**Avis délibéré
de la Mission régionale d'autorité environnementale
Provence-Alpes-Côte d'Azur
sur la mise en compatibilité du PLU liée à la déclaration de
projet et sur le projet de centrale photovoltaïque de Vins-sur-
Caramy (83)**

N°MRAe 2021APACA18/2834
2021APPACA23/2816-2818

Avis du 05 mai 2021 sur la mise en compatibilité du PLU liée à la déclaration de projet et sur le projet de centrale photovoltaïque de Vins-sur-Caramy (83)

Figure 2: Plan masse du projet avec les 5 emprises clôturées et les bandes d'OLD - Source : permis de construire

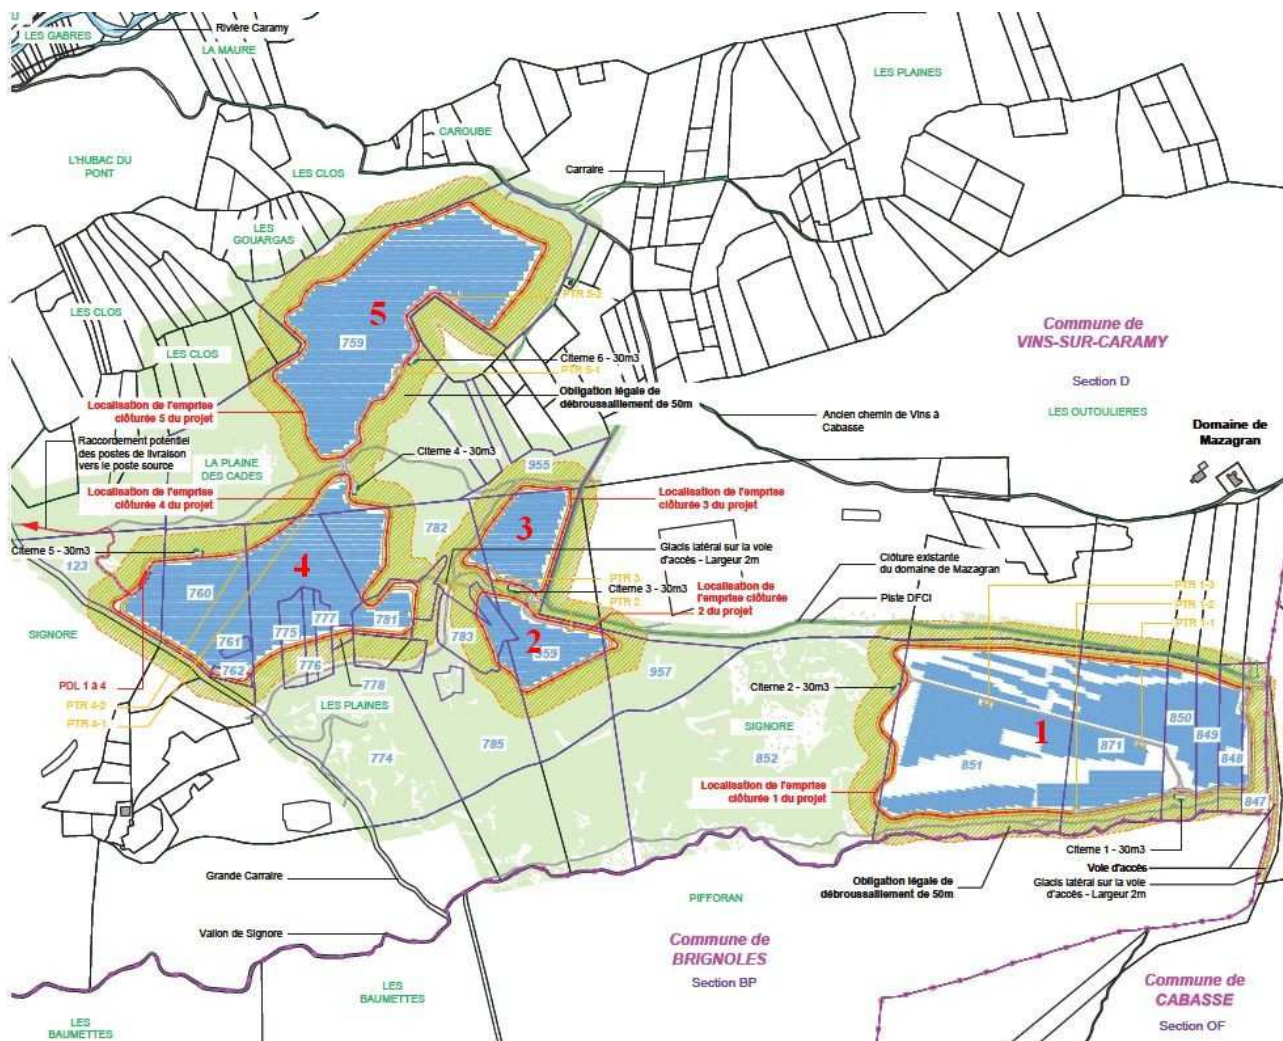
Dans la description du projet, l'étude d'impact précise que le raccordement électrique est envisagé au poste source du Val situé à une distance de 7,4 km. Or dans la partie relative à la biodiversité de l'état initial de l'environnement, des cartes d'enjeux écologiques sont proposées et semblent conduire au poste source de Vins-sur-Caramy (situé à moins de 4 km). De plus, il est précisé qu'« *initialement, au vu de la taille de la centrale envisagée (136 ha étudiés), EDF Renouvelables France n'était pas en mesure de se raccorder au poste existant. Ainsi il a étudié la possibilité de créer un poste source privé.* ». Deux scénari d'implantation de ce nouveau poste source sont présentés, l'un immédiatement à l'est et l'autre immédiatement à l'ouest du poste source de Vins-sur-Caramy existant. Il n'est toutefois pas indiqué si cette création de poste source privé reste aujourd'hui envisagée au vu de l'évolution du projet. De plus, compte tenu du projet voisin porté par Boralex, qui prévoit de se raccorder sur le poste source de Vins-sur-Caramy, il apparaît nécessaire de préciser la possibilité de raccordement au même poste source.

Enfin, les travaux liés au raccordement ne sont abordés que dans l'état initial de l'environnement et uniquement pour la thématique biodiversité. Les incidences de ces travaux ne sont pas évaluées alors même que le volet naturaliste révèle de forts enjeux sur le tracé du raccordement avec notamment la présence de zones humides et la traversée du Caramy.

La MRAe recommande de clarifier les options de raccordement électrique compte tenu des contradictions du dossier, de l'évolution du projet et des capacités résiduelles d'accueil des postes sources, et de revoir le périmètre du projet en intégrant les travaux liés au raccordement.

Figure 3: Zonage avant/après mise en compatibilité du PLU - Source : dossier de mise en compatibilité du PLU

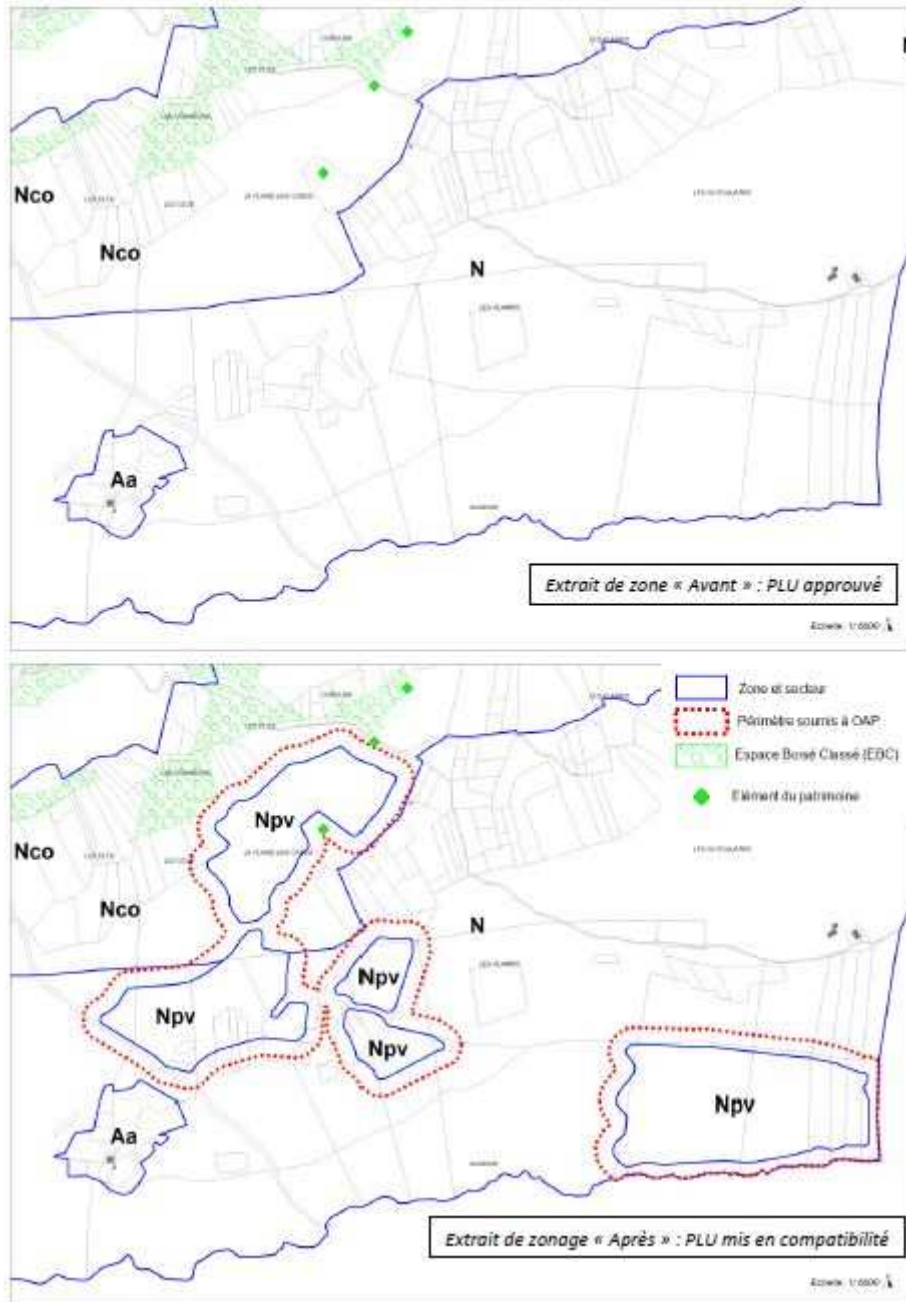
La MRAe observe que cette mise en compatibilité ne concerne que le projet objet du présent avis. Elle n'intègre pas le projet porté par Boralex pourtant également incompatible avec le PLU en vigueur.

Figure 4: Fonctionnement écologique local pour la grande faune - Source : étude d'impact, état initial

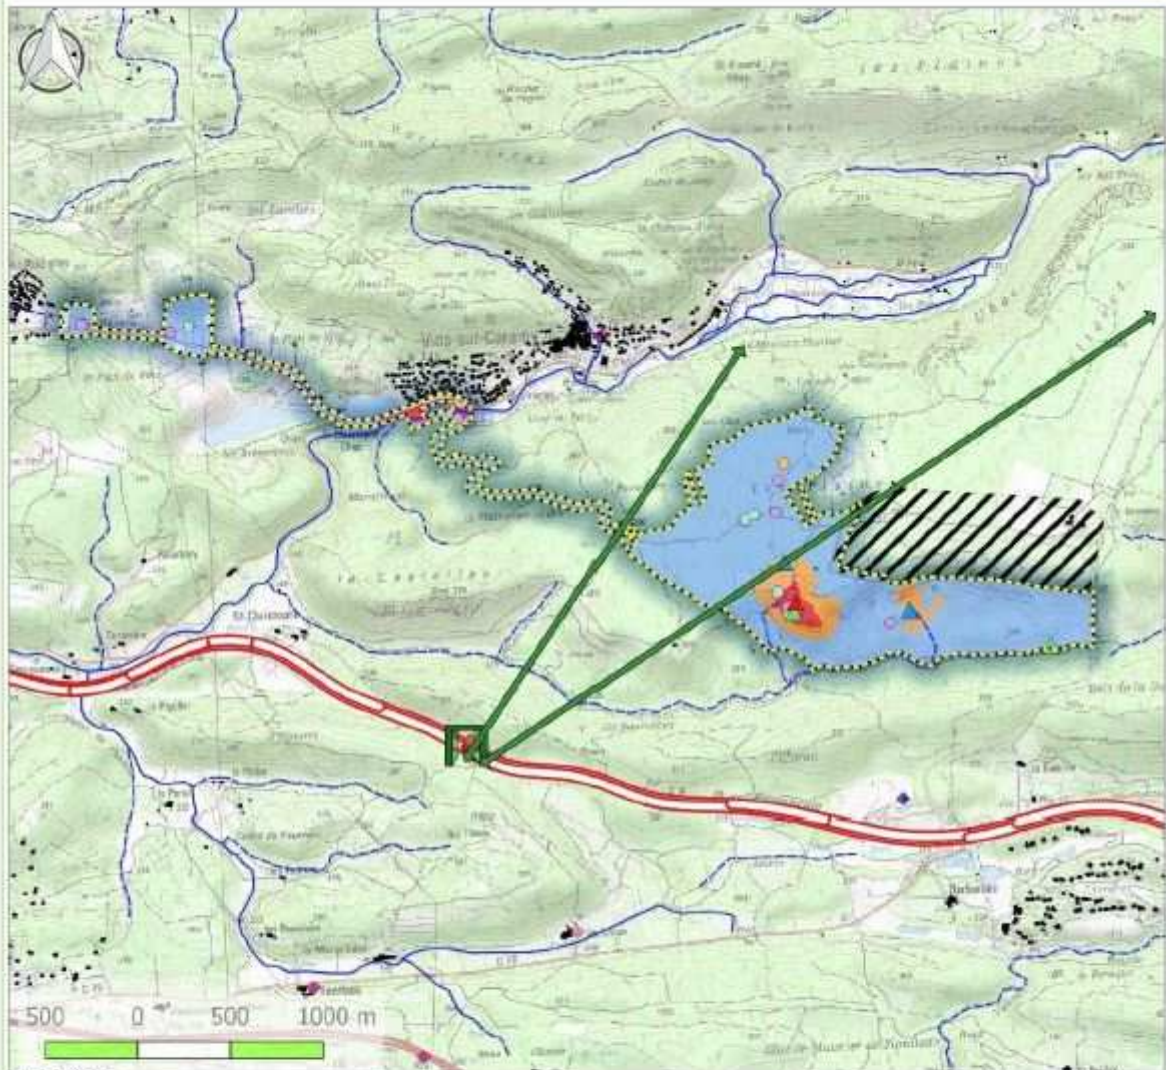
L'aire d'étude se situe au nord de l'autoroute A8 qui constitue une césure infranchissable pour de nombreuses espèces. L'écopont de Brignoles, situé à seulement 2,4 km du projet (cf figure 3) constitue l'une des seules connexions possibles entre le nord et le sud de l'autoroute et a été réalisé à cet effet en cohérence avec l'élaboration du SRCE. Le maintien et la restauration du corridor écologique identifié au SCot apparaît donc essentiel. L'étude d'impact met bien en évidence cet enjeu et précise que *« l'aire d'étude, comme le montre la diversité d'espèces présentes, et notamment de grands mammifères à fortes capacités de déplacement, se situe au sein d'un corridor de milieux naturels à l'échelle locale, d'autant plus important que de nombreuses césures sont présentes tout autour : autoroute A8 au sud et site Michelin clôturé au nord notamment. Il conviendra donc d'être particulièrement vigilants sur le maintien de ces connexions à l'échelle locale. »*
